(仮称) 男鹿市、潟上市及び秋田市沖  
洋上風力発電事業  
環境影響評価準備書

補足説明資料

男鹿・潟上・秋田 Offshore Green Energy 合同会社

## 風力部会 補足説明資料 目次

図 35(1) モノパイル打設同時施工による水の濁りの最大値の包絡範囲

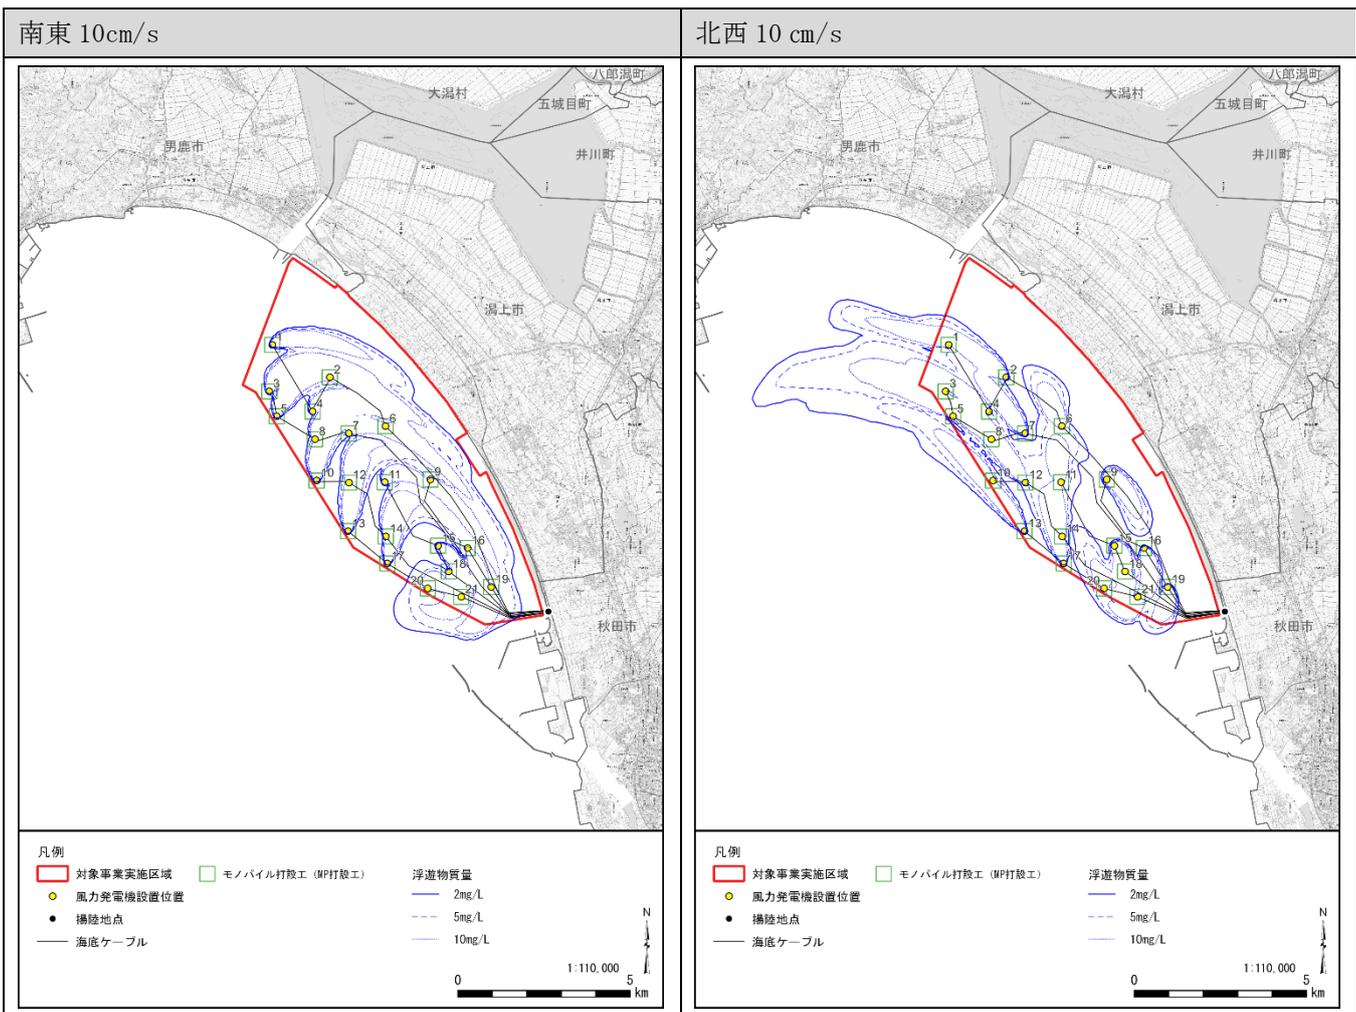
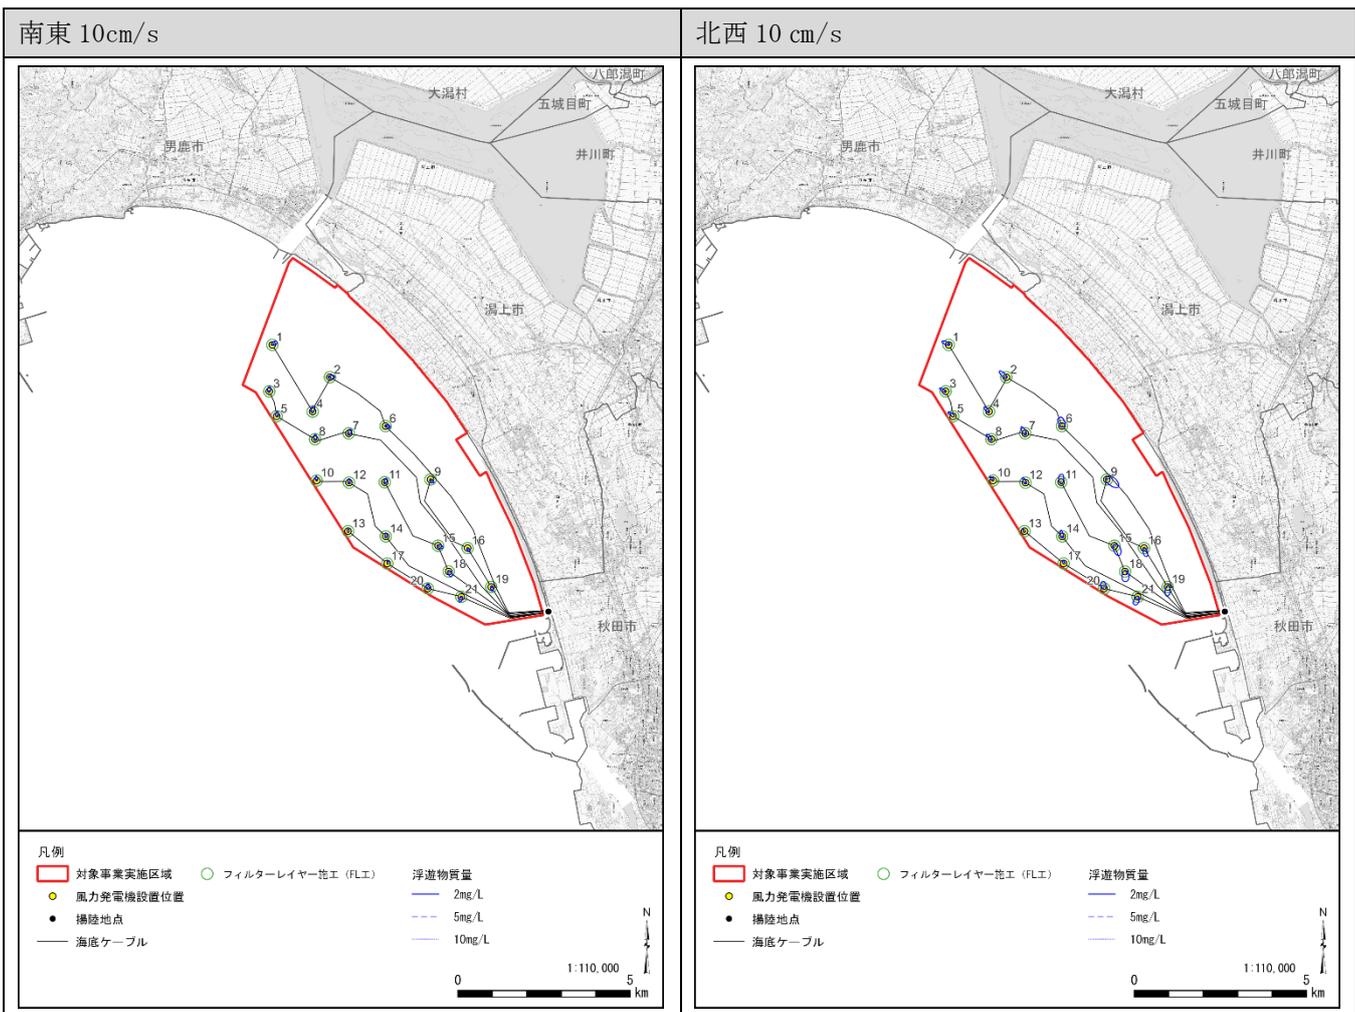
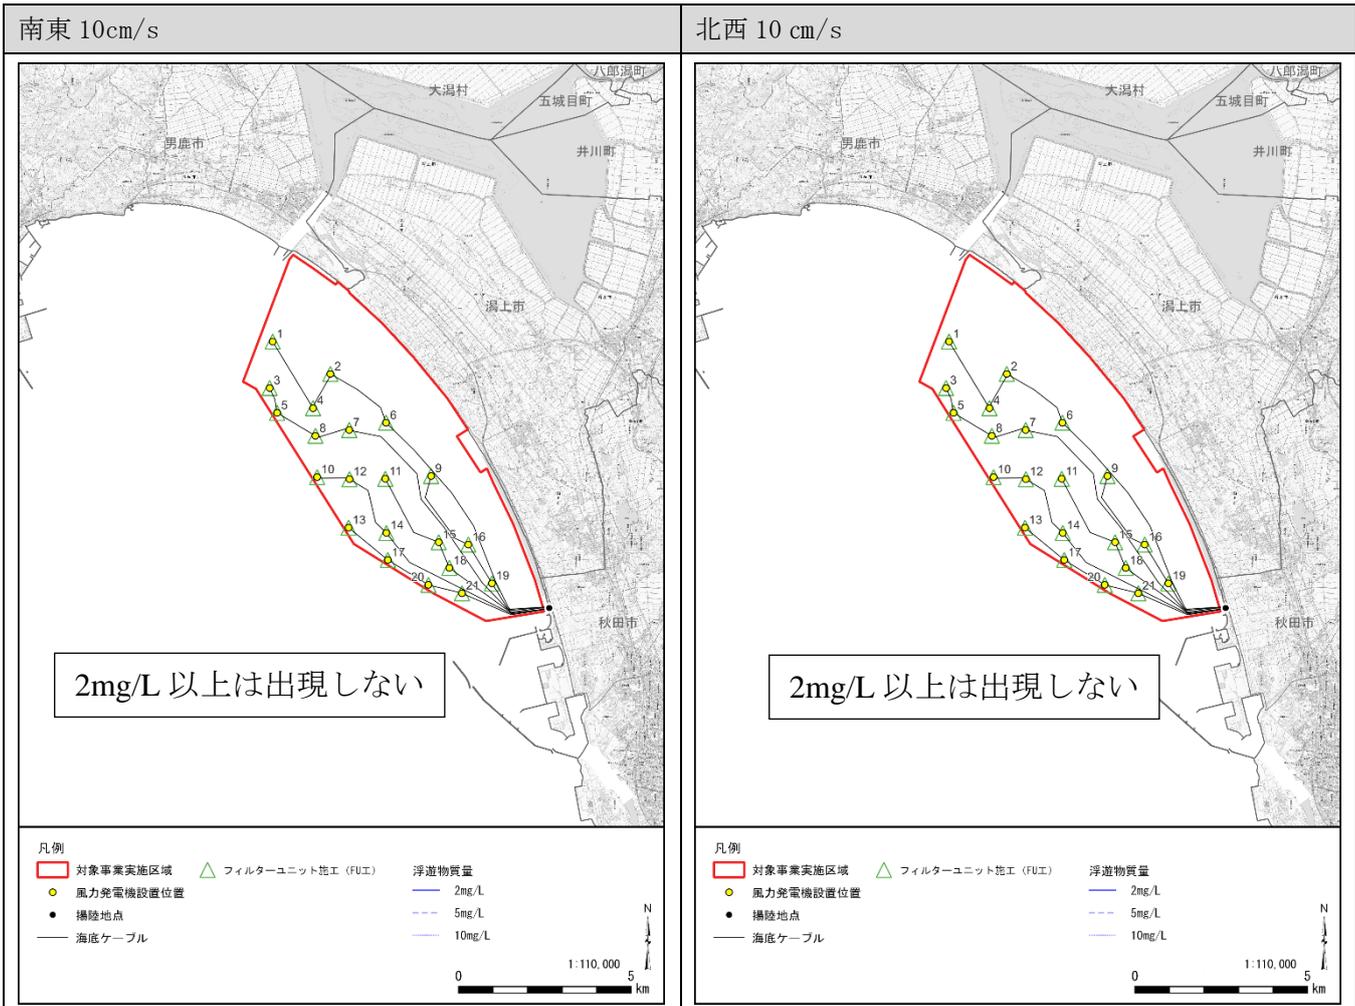
評価期間中のモノパイル打設工は5番モノパイル位置だけのようですが、他のモノパイル位置（例えば、より浅い水域に位置する場合など）において、濁りの拡散域がより広がる可能性はないでしょうか？

また、フィルターレイヤー施工やフィルターユニット施工についても、同様に施工位置の違いにより拡散域の評価に違いが出る可能性について伺いたい。

モノパイル打設工の場合は図 35(1)に示すように単独施工の場合よりも他風車位置からの濁りが重畳されるため、拡散範囲は広くなる結果となっておりますが、南東流 10cm/s の場合は秋田湾内の反流により対象事業実施区域内に留まるものと推測されます。北西流 10 cm/s の場合は船川港方向へ拡散する傾向と沿岸域の 9 番、16 番、19 番モノパイルは秋田港北防波堤の反流により秋田港側へと拡散する傾向が見られます。船川港方向に拡散範囲が重畳して広がるように見えますが、実際には同時に施工することはないため、P678 で示したように 2,200m 程度の範囲に留まるものと予想されます。

フィルターレイヤー施工については、図 35(2)に示すようにほぼ風車位置付近に収まるものと予想されます。

フィルターユニット施工については、図 35(3)に示すように 2mg/L 以上の濁りは出現していませんでした。

図 38(1) 第 10. 1. 2-44 図 南東流 10 cm/s の水の濁りの経時変化の修正箇所 (赤枠内)

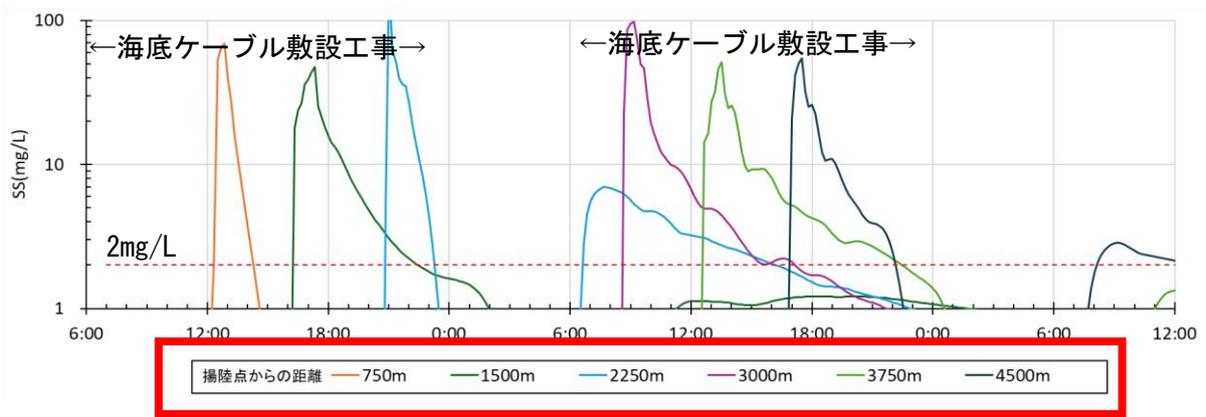
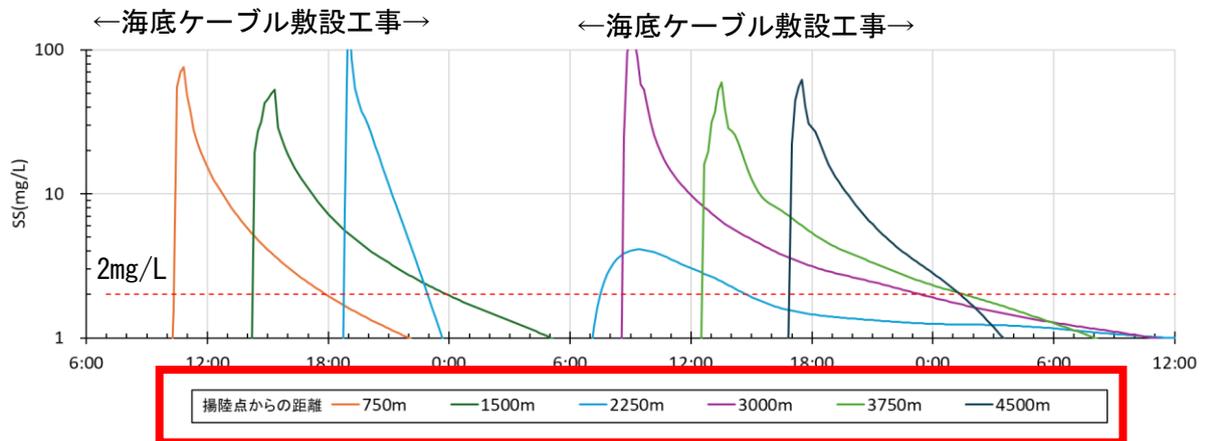
- ・水色の線が途中で切れているのは、作業を一旦中断して、日にちをまたいだ翌朝に作業を再開したからでしょうか？
- ・船やROVによるケーブル敷設が可能なのは水深何メートルまででしょうか？また、それ以浅の敷設はどの様にするのでしょうか？

なお、ご指摘の第 10.1.2-44 図、第 10.1.2-45 図において、揚陸点からの距離の記載に誤りがありましたので評価書では、図 38(1)、(2)のとおり修正いたします。ただし、本修正に伴う水の濁りの評価結果に変更はありません。

図 58-3 騒音及び超低周波音の調査地点（広域図）

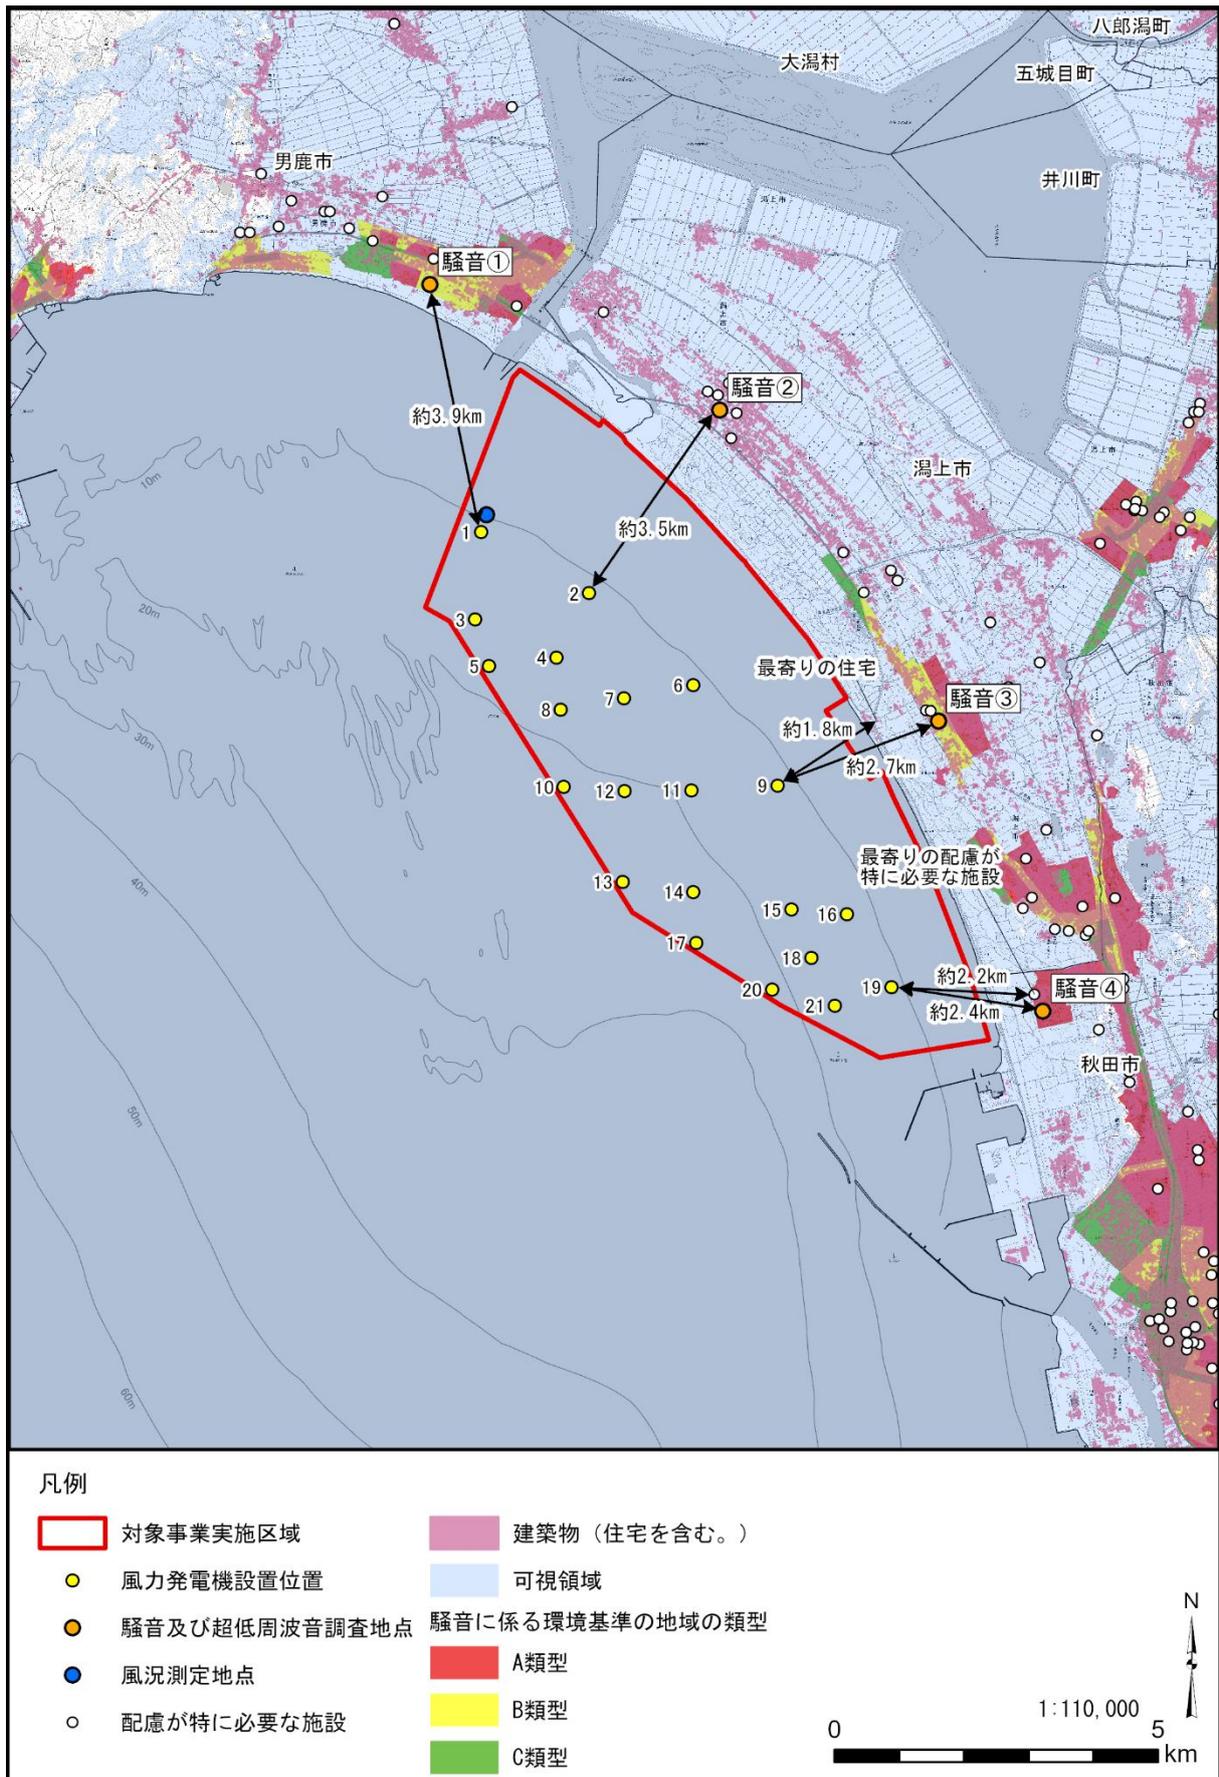
大気質、騒音及び超低周波音、振動の調査地点について、住宅、道路、測定場所の関係がわかる大縮尺の図（500分の1～2500分の1程度）と測定環境の状況が分かる現地写真は記載されているか。

騒音及び超低周波音の調査地点の大縮尺の図は図 58-1、現地写真は図 58-2、広域図は図 58-3 のとおりです。
